NOTA INTEGRATIVA A SEGUITO DEI CHIARIMENTI RICHIESTI SULLA COMPATIBILITA' ELETTROMAGNETICA

PROPONENTE: RF SIRIO SRL – VIA Bottonaga 4 – 25125 BRESCIA

FASCICOLO REGIONALE 1317/17/2021 (VIA)

Pianta cabina di trasformazione BT/MT

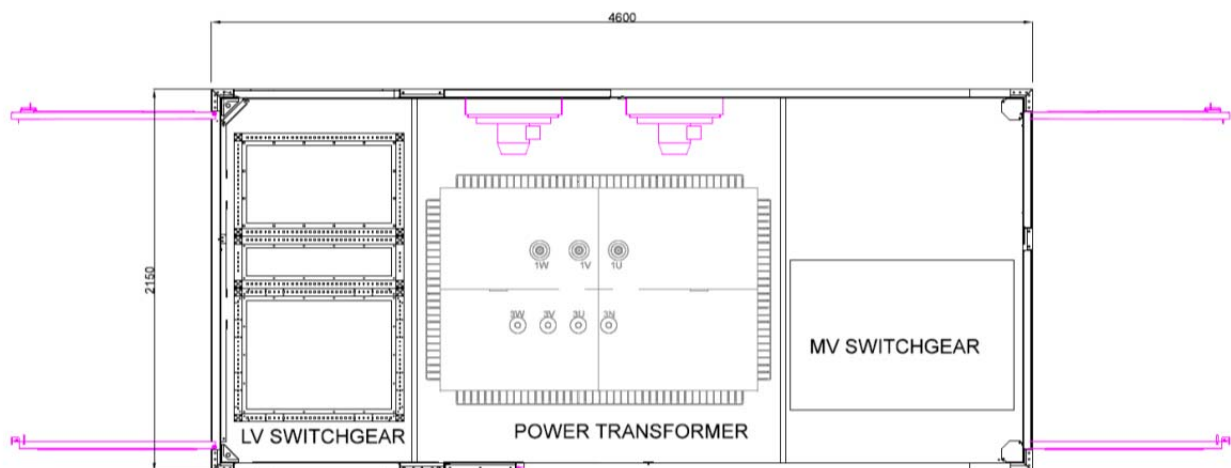
Date le dimensioni della cabina in cui è alloggiato il trasformatore ed il suo posizionamento di progetto, il limite di esposizione di 100 μ T non risulta verificato al filo esterno delle pareti laterali della cabina,.
In base ai calcoli svolti, tale valore è ottenuto adottando una DPA di 1,5 m dal bordo del trasformatore.

È altresì importante osservare come l'effettivo posizionamento delle componenti all'interno della cabina sia determinante per individuare l'esatta determinazione delle DPA.
A questo proposito si ricorda che il DM 29-05-2008 calcola le DPA dal perimetro della cabina, assumendo che i conduttori percorrano il perimetro dell'intero fabbricato.

Si ritiene quindi opportuno, in assenza di ulteriori informazioni, di adottare tale semplificazione a favore di sicurezza e calcolare le DPA dal filo esterno della cabina di trasformazione BT/MT.

In base alle DPA ottenute viene quindi prescritta, lungo le pareti laterali della cabina, la realizzazione di una barriera atta ad impedirne l'avvicinamento ed il contatto accidentale. Tale barriera potrà essere realizzata tramite una recinzione costituita da rete elettrosaldata oppure da una siepe che percorra la lunghezza di tali pareti.

A realizzazione ultimata sarà possibile effettuare una verifica strumentale per il limite di esposizione B=100 μ T al fine di ottenere una più corretta collocazione di tale barriera.
